Commissione Tecnica di Verifica dell'Impatto Ambientale – VIA e VAS

Parere n. 2080 del 20/5/2016

Progetto:	<p><i>Parere tecnico ai sensi dell'art. 9 Decreto Ministeriale GAB/DEC/150/2007</i></p> <p><i>Autostrada A3 Salerno- Reggio Calabria dal Km 108+000 (c) al Km 139+000 (Svincolo Lauria Nord incluso) – Macrolotto 2 – Composto dai seguenti lotti unificati: 1-2-3-4-5 Variante Zona Taggine</i></p> <p>IDVIP 2923</p>
Proponente:	ANAS S.p.A.

Sezione tipo Galleria Artificiale – Progetto Esecutivo

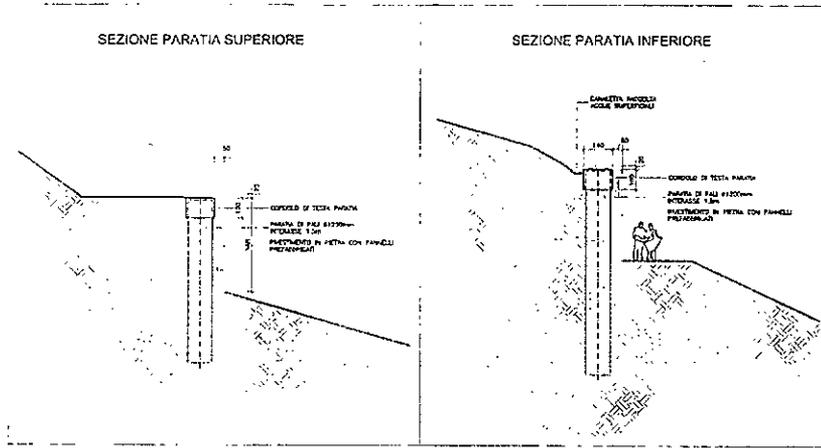
La galleria artificiale, in ragione dei vincoli di tracciato adottati sin dal progetto definitivo approvato in sede di VIA, sarebbe risultata "galleggiante" all'interno di un corpo di frana, di grandi dimensioni e notevole profondità. In tale difficile contesto, non risultando nelle facoltà del Contraente Generale imporre varianti di tracciato radicali, che potessero permettere di aggirare il perimetro dell'area franosa, i rischi connessi alla garanzia dell'integrità strutturale a lungo termine della galleria artificiale in funzione dei movimenti di versante registrati si ritenevano inaccettabili.

Le proibitive profondità delle superfici di scivolamento individuate al di sotto della quota stradale di progetto risultano tali da rendere inattuabili interventi di stabilizzazione nell'ambito dei limiti dell'intervento autostradale. Inoltre, la soluzione alternativa individuata, oggetto della presente variante, **"..non risolve definitivamente le problematiche del versante.."**

In relazione al delicato assetto strutturale del versante interessato dalle opere in progetto, dovranno essere approfondite le problematiche emerse attraverso l’esecuzione di ulteriori indagini e monitoraggi che consentano di caratterizzarne adeguatamente l’assetto geologico- geomorfologico e idrogeologico e di sviluppare per l’esecuzione delle opere strutturali soluzioni progettuali che non incrementino l’intensità dei movimenti franosi in atto e consentano di ridurre in maniera significativa il livello di rischio e di danno potenziale delle opere medesime.
